栾川山水文苑项目售楼部室内精装修工程施工合同结算汇总表

合同编号：LCS2-JP-012

图纸会审记录

工程名称	栾川山水文苑售楼部精装修施工工程		
建设单位	栾川县浩德颐康文旅有限公司		
监理单位	建基工程咨询有限公司		
设计单位	苏州金螳螂建筑装饰工程有限公司		
施工 (分包) 单位	洛阳百艺建筑装饰工程有限公司		
会审地点	栾川项目部一楼会议室		
会审时间			
会审内容共计	页	项条款 (其中: 建筑	条, 结构
		条, 安装	条)
参加单位及参加人员	建设单位 (章)	设计单位 (章)	
	参加人员	参加人员

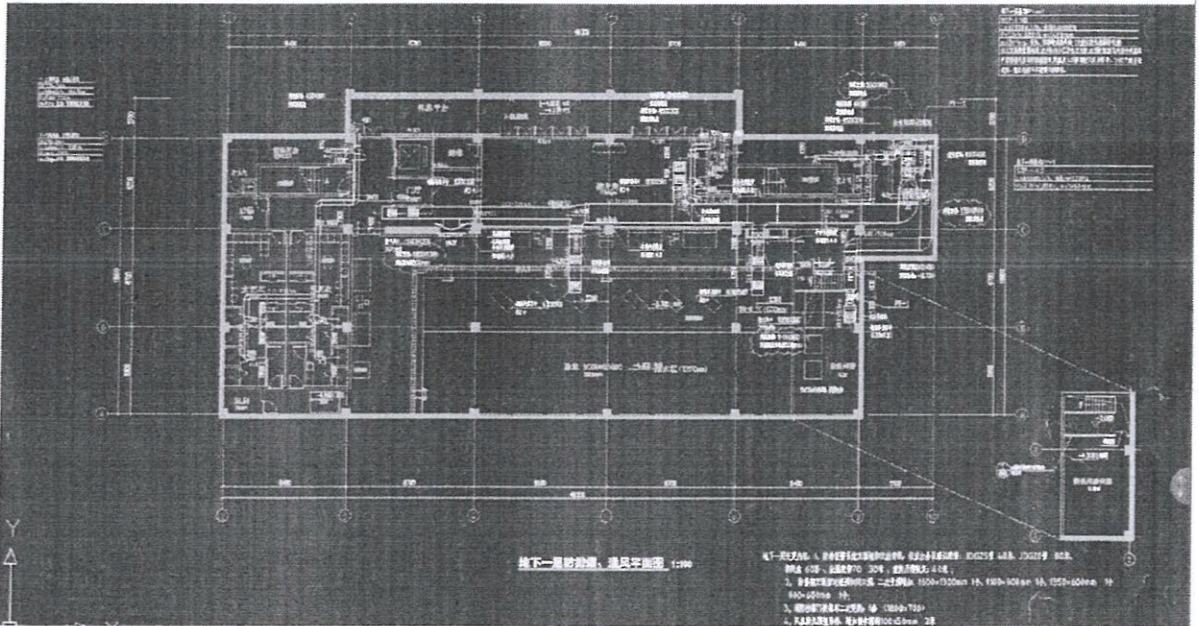
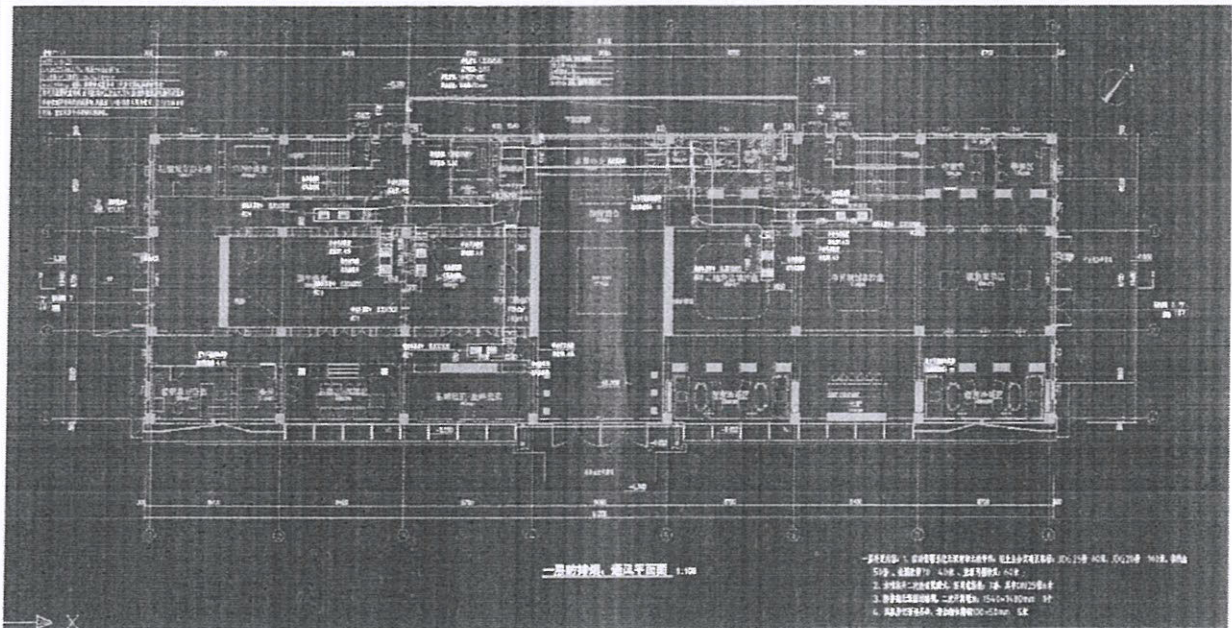
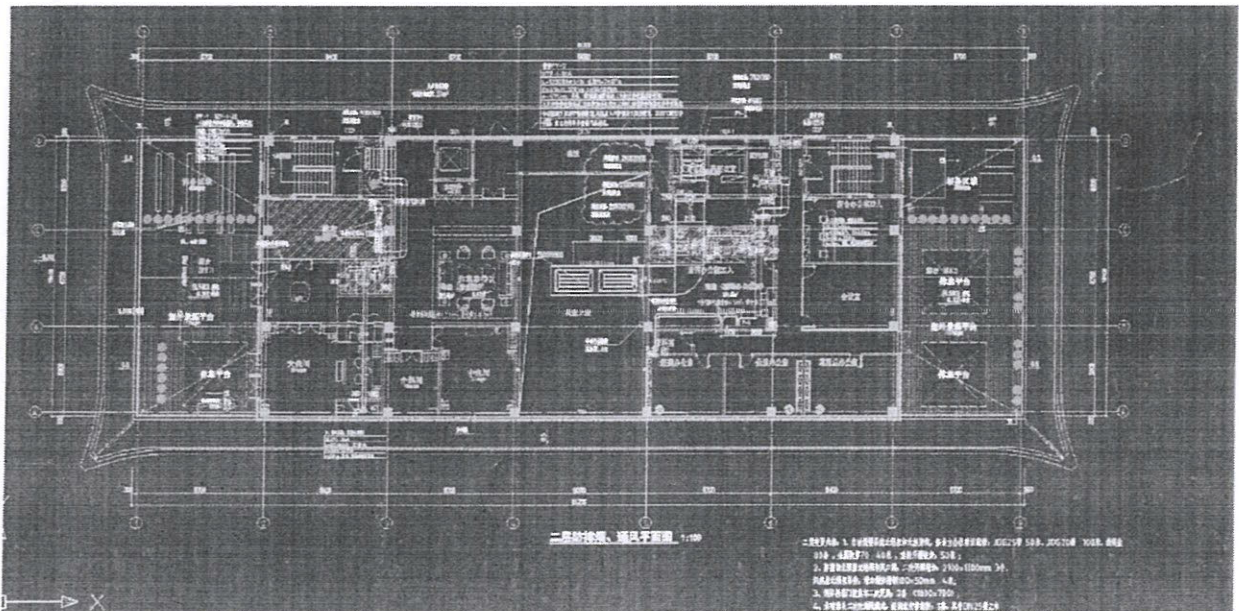
负一层：1、设计图纸与实际不符，自动报警系统无预埋和无法穿线，经业主会议确认配管：JDG25管 40米、JDG20管 80米、接线盒 60套、金属软管O20 30米、重新开槽恢复：40米；

2、防排烟无预留过墙洞和风口洞，二次开洞增加：1600*1300mm 1个、1100*900mm 1个、1350*600mm 1个、900*600mm 1个；

3、消防栓箱门被损坏二次更换：1套（1800*700）*✕ 尚未验收前，2方应做好成品保护*

4、风机房无预埋吊件，增加制作槽钢 100*50mm 2米

一层：1、设计图纸与实际不符，自动报警系统无预埋和无法穿线，经业主会议确认配管：JDG25管 60米、JDG20管 100米、接线盒 50套、金属软管O20 40米、重新开槽恢复：60米；

2、水喷淋头二次改造隐藏式，经同意拆装：7套，其中DN25管6米

3、防排烟无预留过墙洞，二次开洞增加：1540*1480mm 1个

4、风机房无预埋吊件，增加制作槽钢 100*50mm 5米

- 二层:**
- 1、自动报警系统无预埋和无法穿线，经业主会议确认配管：JDG25 管 50 米、JDG20 管 100 米、接线盒 80 套、金属软管 O20 40 米、重新开槽恢复：50 米；
 - 2、防排烟无预留过墙洞和风口洞，二次开洞增加：2100*1100mm 3 个、风机房无预埋吊件，增加制作槽钢 100*50mm 4 米；
 - 3、消防栓箱门被损坏二次更换：2 套（1800*700）： ✕
 - 4、水喷淋头二次改造隐藏式，经同意安排拆装：1 套，其中 DN25 管 2 米，请给予确认。

*吊顶属原，除虫蚁，见第3条。
高峰 2021.12.28A*

吊顶拆除，属能单位成品保护不到位。其余属实。
